RESOLUCIÓN DE GERENCIA MUNICIPAL N° 229-2025-GM-MDJLBYR

EL EXPEDIENTE DE REDUCCIÓN DE PRESTACIONES OBRA N°01 "MEJORAMIENTO DEL SERVICIO DE MOVILIDAD URBANA EN LA AV. FRANCISCO MOSTAJO DEL SECTOR DE CERRO JULI DISTRITO DE JOSE LUIS BUSTAMANTE Y RIVERO DE LA PROVINCIA DE AREQUIPA DEL DEPARTAMENTO DE AREQUIPA" con CUI 2596427, INFORME LEGAL N°342-2025-OGAJ-MDJLBYR DE LA OFICINA GENERAL DE ASESORÍA JURÍDICA Y;

Imagen 1 ubicación de la vereda a no intervenir debido a la presencia de un canal existente.

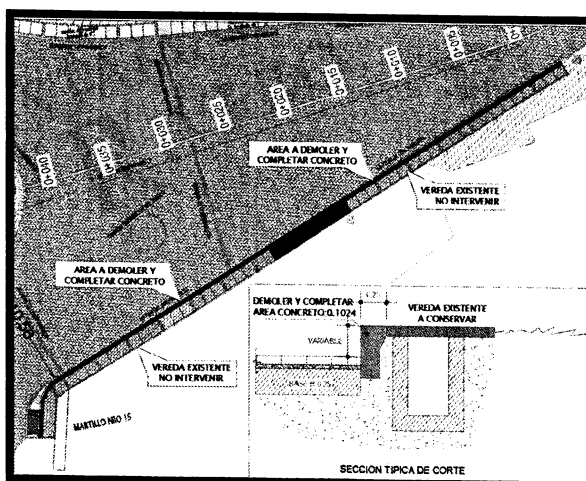
El canal hallado corresponde a la vereda proyectada, frente a la entrada principal de la FIA:

De acuerdo a la inspección técnica efectuada por la Residencia y Supervisión de obra, del estado actual de la tapa de concreto, mediante CARTA N° 068-2025-MUGS/RESIDENTE DE OBRA/CONSORCIO CyQ y CARTA N° 053-2025-JESC/CO/RLS-SGOP/MDJLBYR indican técnicamente que la tapa del canal existente se encuentra en buen estado, siendo necesaria la ejecución de las uñas de vereda, con la finalidad de no dañar la tapa existente no siendo necesaria la ejecución total de la tapa del canal, la cual originaría un adicional con deductivo vinculante en ese tramo.

Imagen 2 Vereda existente en el tramo Av. Bellavista.

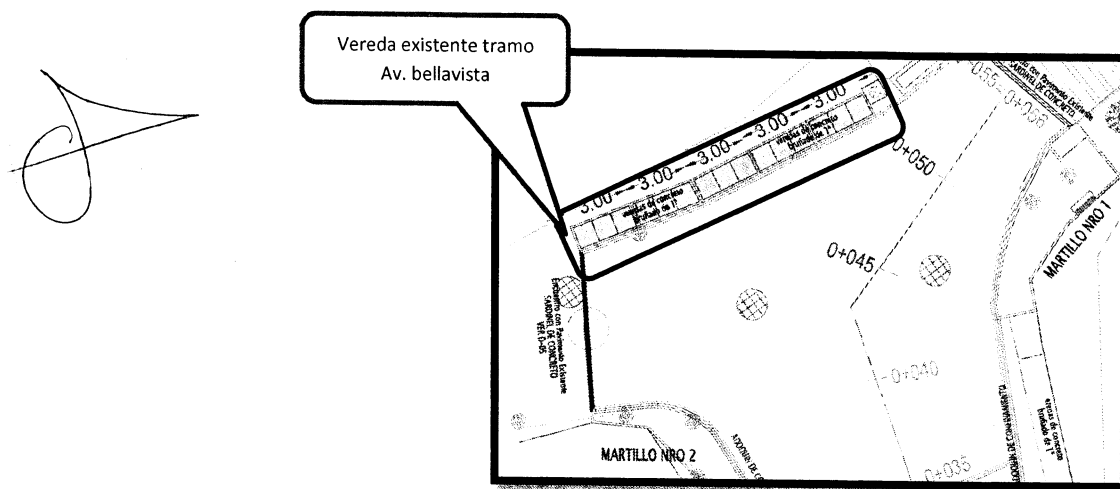
Así mismo en las cartas mencionadas en el numeral anterior, la residencia de obra informa sobre la vereda existente en el tramo de Av. Bellavista como se muestra a continuación:

De acuerdo a la verificación técnica por parte del Contratista ejecutor CONSORCIO CyQ indica que la vereda en cuestión es una construcción ejecutada por la Municipalidad Distrital de Jacobo Hunter en la obra: "RECONSTRUCCIÓN DE PISTAS Y VEREDAS DE LA: AV ANDRÉS AVELINO CÁCERES DESDE TERMINAL TERRESTRE HASTA AV JAVIER PÉREZ DE CUELLAR, AV ERNESTO GUNTHER DESDE AV JAVIER PÉREZ DE CUELLAR HASTA AV ARTURO IBÁÑEZ, AV FRANCISCO MOSTAJO DESDE VILLA SALAVERRY HASTA CAMPO FERIA CERRO JULY, AV FRANCISCO MOSTAJO DESDE VILLA PRINCIPAL BELLAVISTA HASTA AV JAVIER PÉREZ DE CUELLAR DEL DISTRITO JACOBO HUNTER, PROVINCIA Y DEPARTAMENTO DE AREQUIPA", la cual de acuerdo al aplicativo INFOBRAS tuvo inicio el 06/09/2022 y fecha de finalización 04/12/2022:

De acuerdo a lo mencionado, la construcción de dichas veredas data de hace 3 años, y debido a su ejecución reciente en otra obra, no es necesaria su ejecución en la presente obra, debido a que no se haría un adecuado uso de los recursos públicos.
